CAAC
适 航 指 令

编号: CAD2015-A300-04

一. 标题: 设备/内饰-位于头顶行李舱中的便携式氧气瓶-检查/更换

图1 POCA 安装图示

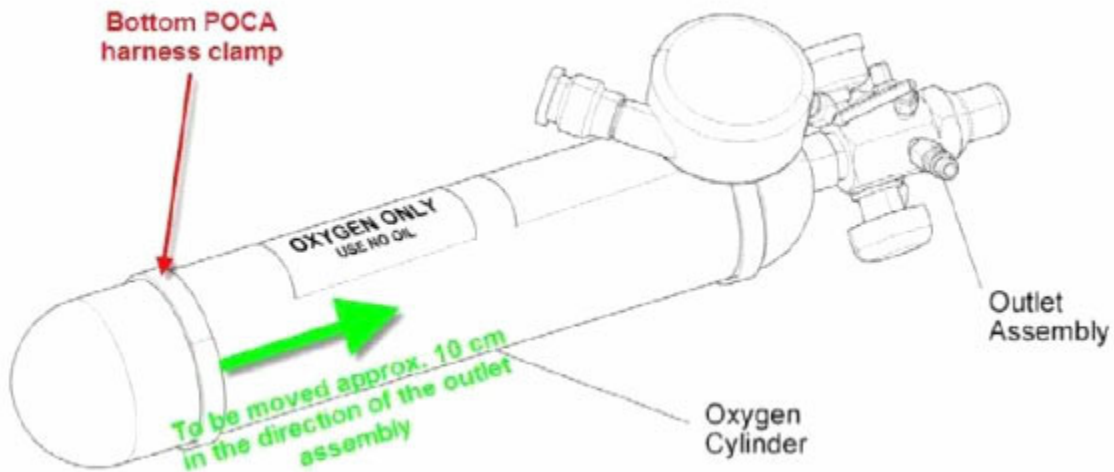
注：本指令图1说明了受影响的安装。

- (3) 在本指令第（1）或第（2）段所要求的检查后10天之内，以及此后，以不超过10天的间隔为周期，按照空客AOT A25W003-12 R1版的说明对安装在邻近L1和R1门的单框OHSC内部的POCA执行DVI。
- (4) 如果在本指令第（3）段所要求的任何检查发现损坏（例如隔热层损坏、电弧迹象，电线擦伤），在下次飞行前，按照空客AOTA25W003-12 R1版修理或更换所有损坏的部分。
- (5) 对于在2012年11月20日（CAD2012-A300-09，39-7491生效日）之前已按照空客AOT A25W003-12原版中的说明执行过的检查或纠正措施，可以认为符合本指令第（1）、（3）和（4）段的初始要求。
- (6) 在按照本指令第（1）、（2）及（3）段所要求的每次检查后的30个日历天内，向空中客车公司报告检查结果（仅在发现问题时）。
- (7) 完成本指令第（4）段所要求的纠正措施不能作为对本指令要求的第（3）段重复检查措施的终止。

- (8) 在本指令生效后的24个月内，按照空客公司SB A300-25-6222 原版的说明安装一层保护罩来封闭OHSC后面板的开口。
- (9) 按照本指令第（8）段的要求对飞机完成改装后可以终止本指令第（3）段要求的重复检查工作。
- (10) 在飞机按照本指令第（8）段的要求完成了改装后，若要更换OHSC，则必须确认用于更换的OHSC已经按照空客SB A300-25-6222的说明完成了后面板的改装工作，否则不能安装。
